Dodatek č. 1

Smluvní strany tímto prohlašují, že dne 18. 10. 2021 uzavřely smlouvu o dílo, jejímž předmětem je provedení stavebních prací na veřejné zakázce s názvem: „**II/277 Mohelnice nad Jizerou/Podhora – sanace nestabilní skalní stěny, fáze I. očištění skalního masivu**“ (dále jen „**Smlouva o dílo**“). Na základě dohody smluvních stran a ve vazbě na čl. 14. odst. 14.13. Smlouvy o dílo, uzavírají smluvní strany tento dodatek č. 1 ke Smlouvě o dílo (dále jen „**Dodatek č. 1**“).

Krycí list ZBV

Název a evidenční číslo Stavby: II/277 Mohelnice nad Jizerou/Podhora - sanace nestabilní skalní stěny, fáze I. očištění skalního masívu	Číslo SO/PS / / číslo Změny SO/PS:	Číslo ZBV: 1
Název stavebního objektu/provozního souboru (SO/PS): Skalní stěna podél silnice č. II/277 u obce Mohelnice n. Jizerou

Posouzení očisty líce skalního svahu nad komunikací II/277

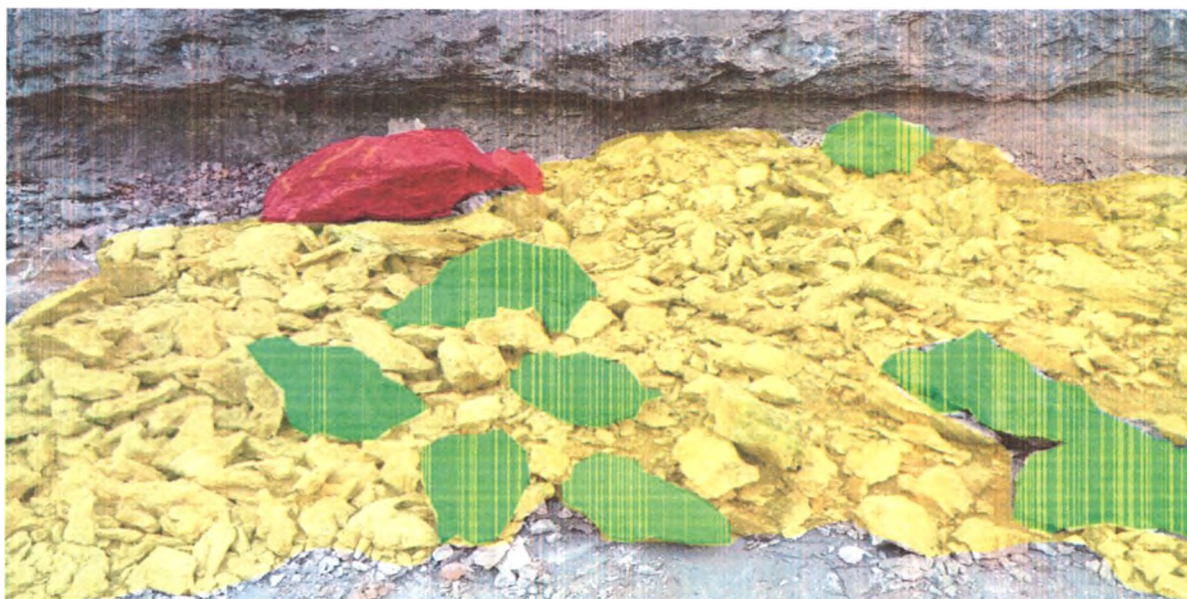
Z geotechnického hlediska bylo očištění svahu provedeno v dostatečné standardní kvalitě. S ohledem na nízkou geotechnickou kvalitu horniny odkryté odřezem v kombinaci s prostorovou orientací tří základních ploch nespojitosti (vrstevnatost, puklinový systém P_1 a P_2) je však potřeba konstatovat, že v daném případě je **nutné a nezbytné trvalé zajištění** bezpečnosti provozu na pozemní komunikaci.

Spodní partii svahu cca do výšky 1,5 m lze považovat za stabilní. To je dáno hrubě lavičovitým zvrstvením, které je téměř monolitní. I přesto je ale nutné v budoucnu provést zajištění i této partie. Důvodem je, že při ztrátě stability paty svahu by mohlo dojít k pyramidovému efektu zřícení výše situovaných partií svahu po ztrátě stability svého pevného podloží. Dalším důvodem jsou lokální místa vedená v převisu, která mohou mít za následek skalní řícení formou pohybu po vertikální smykové ploše příp. formou překlopení.

Ve směru do nadloží výrazně klesá mocnost vrstev. Celková četnost obou puklinových systémů je velmi velká. Hornina se sama o sobě vyznačuje nízkou objemovou hmotností, malou pevností, vysokou mírou nasákavosti. Tyto parametry způsobují nízkou odolnost vůči projevům mechanického zvětrávání především mrazovým účinkům v lici mělce saturované vody. Nezanedbatelné riziko představuje velmi fragmentovaný a rozpukaný stav horniny v místě horní hrany spolu se zbytky stromů v podobě pařezů a kořenových systémů. Tato partie je v důsledku otevřených puklin značně zahliněna, což vytváří velmi negativní podmínky pro vyšší míru rozpukání masivu. Tyto partie podléhají nejvíce mrazovému rozpínání zmrzlé vody v hlinité výplni puklin a dále představují živnou půdu pro rozrušování horniny klínovým efektem vzrostlé vegetace.

pozn.: charakter opadu koresponduje s mírou pravděpodobnosti a rizikem vzniku skalního řícení. Odhadem v 90 % se riziko týká menších plochých fragmentů a mrazových odprasků (žlutá barva). V 9 % případů bude docházet k pádu bloků vel. 30-50 cm (zeleně). 1 % riziko představují horninové bloky od ½ m³ výše (červeně).

Pro zajištění provozu v popisovaném exponovaném úseku doporučujeme provést pokládku silničních ŽB svodidel výšky 1,2 m ve vzdálenost cca 1,5 – 2,5 m od paty svahu s ponecháním volného pruhu šířky 4,5 m. Pro koordinaci pohybu vozidel v tomto úseku doporučujeme vybudovat výhybnu cca v ½ úseku příp. řídit dopravu kyvadlově pomocí přenosné soustavy světelné signalizace.

V okamžiku příznivých klimatických podmínek doporučujeme zajistit skalní svah celoplošně kotvenou ocelovou sítí v kombinaci s 3D protierozním UV stabilním geosyntetikem, doplněnou o místa s lokálním kotvením nestabilních partií nejčastěji v podobě sloupů omezených vertikálním na sebe navzájem kolmým systémem puklin P_1 a P_2 . V případě pařezů na počátečních cca 25 m úseku je nutné jejich odstranění s částí horní hrany svahu. S ohledem na skutečnost, že tento krok bude představovat zásah do přilehlého pozemku parc. č. 29/2, bude nutné v rámci předprojektové přípravy konzultovat tuto záležitost s majitelem (-i) předmětného pozemku.
